BOLLETTINO - BULLETIN

GRUPPO • GROUP	3
NR • NO	141 Rev. 01
DATA • DATE	03-20

MODELS: DSH 400 S/T - DSH 4000 S/T - DSH 400 BP - DSH 4000 BP Brushcutters

SUBJECT: New complete cylinder P/N 61450048 and new paper air filter P/N 61450425R

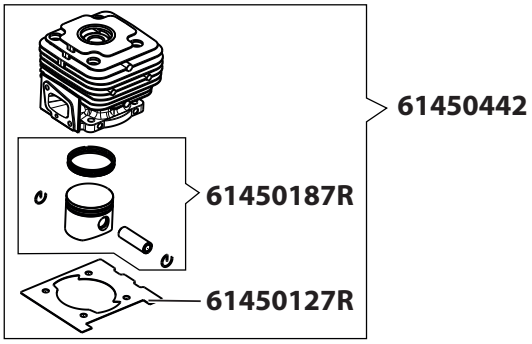
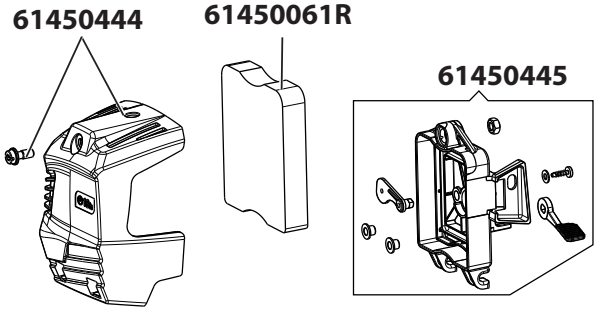
DESCRIPTION: Product improvement. Introduced a new nickel-coated cylinder p/n 61450048 and improved the filtering system with the introduction of the new paper filter p/n 61450425R.

PREMODIFICA - OLD ASSY

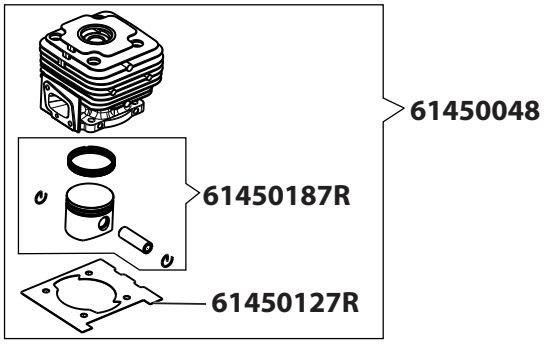
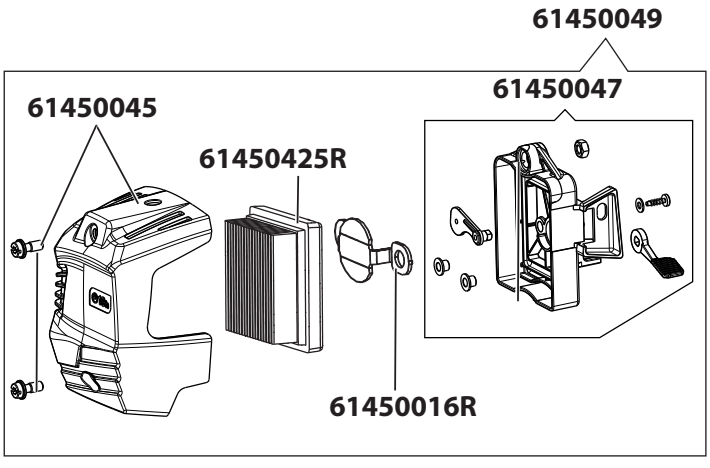
INTERCHANGEABILITY: The new nickel-coated cylinder p/n 61450048 must be necessarily assembled with the new paper filter p/n 61450425R. The replacement of the sponge filter with the new paper filter p/n 61450425R, requires the assembly of the new support p/n 61450047, the plate p/n 61450016R and the filter cover p/n 61450045.

PREMODIFICA - OLD ASSY

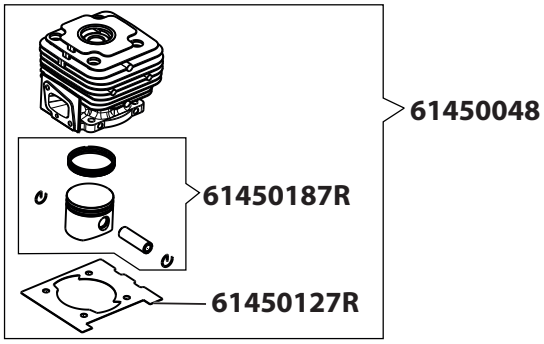
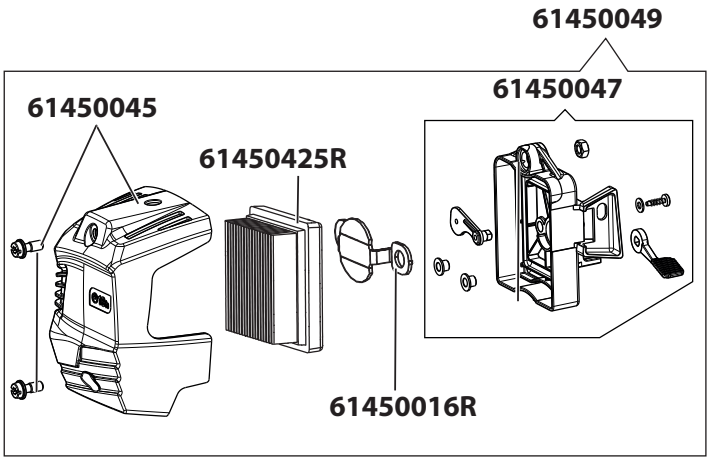
INTERCHANGEABILITY: The new nickel-coated cylinder p/n 61450048 must be necessarily assembled with the new paper filter p/n 61450425R. The replacement of the sponge filter with the new paper filter p/n 61450425R, requires the assembly of the new support p/n 61450047, the plate p/n 61450016R and the filter cover p/n 61450045.

PREMODIFICA - OLD ASSY

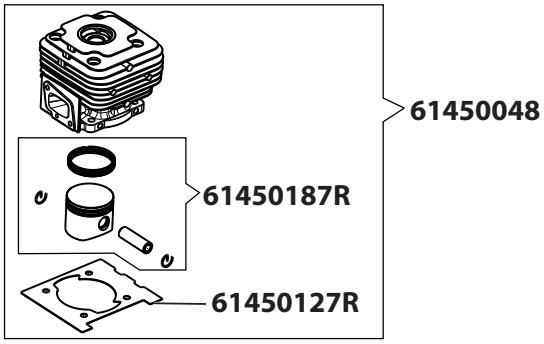
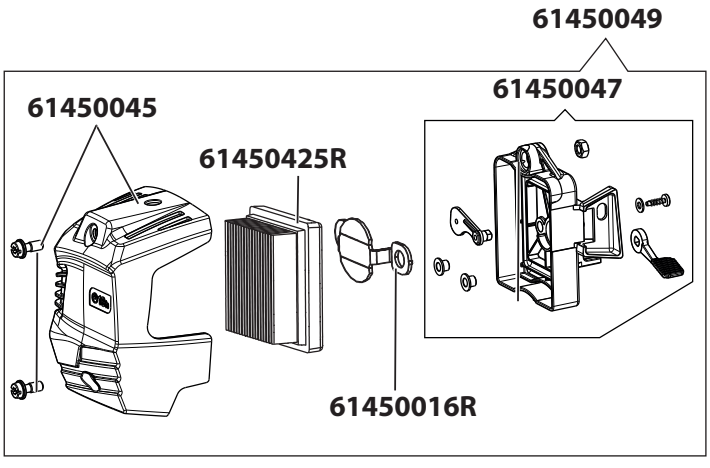
INTERCHANGEABILITY: The new nickel-coated cylinder p/n 61450048 must be necessarily assembled with the new paper filter p/n 61450425R. The replacement of the sponge filter with the new paper filter p/n 61450425R, requires the assembly of the new support p/n 61450047, the plate p/n 61450016R and the filter cover p/n 61450045.

PREMODIFICA - OLD ASSY

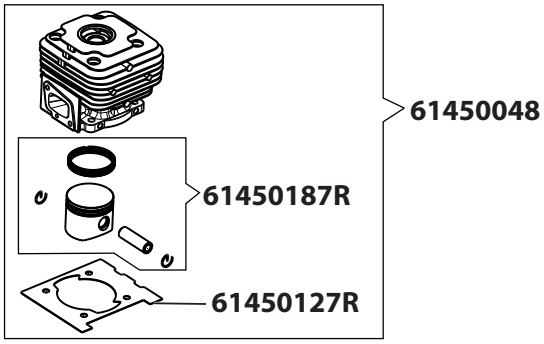
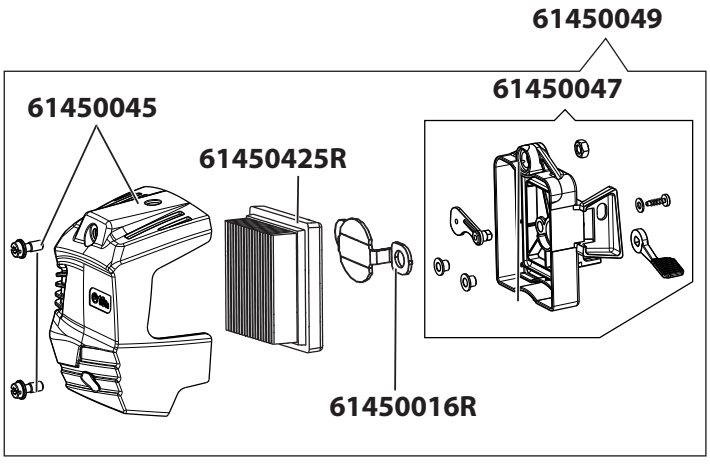
INTERCHANGEABILITY: The new nickel-coated cylinder p/n 61450048 must be necessarily assembled with the new paper filter p/n 61450425R. The replacement of the sponge filter with the new paper filter p/n 61450425R, requires the assembly of the new support p/n 61450047, the plate p/n 61450016R and the filter cover p/n 61450045.

PREMODIFICA - OLD ASSY

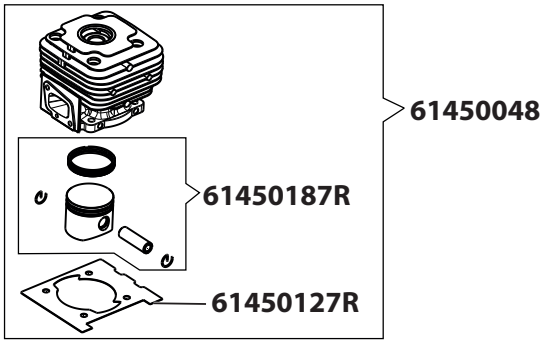
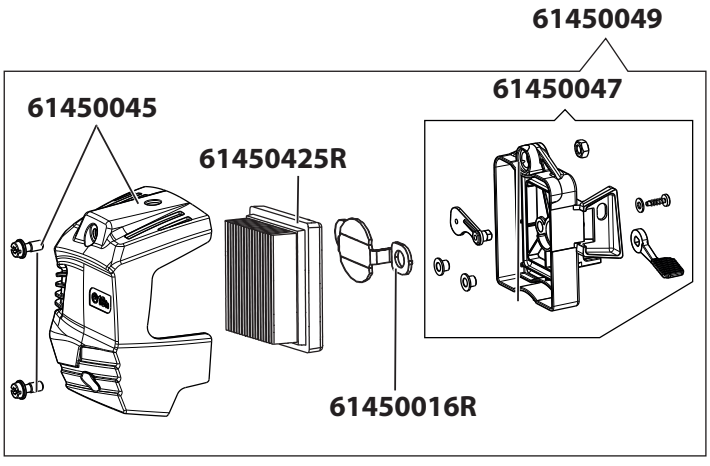
INTERCHANGEABILITY: The new nickel-coated cylinder p/n 61450048 must be necessarily assembled with the new paper filter p/n 61450425R. The replacement of the sponge filter with the new paper filter p/n 61450425R, requires the assembly of the new support p/n 61450047, the plate p/n 61450016R and the filter cover p/n 61450045.
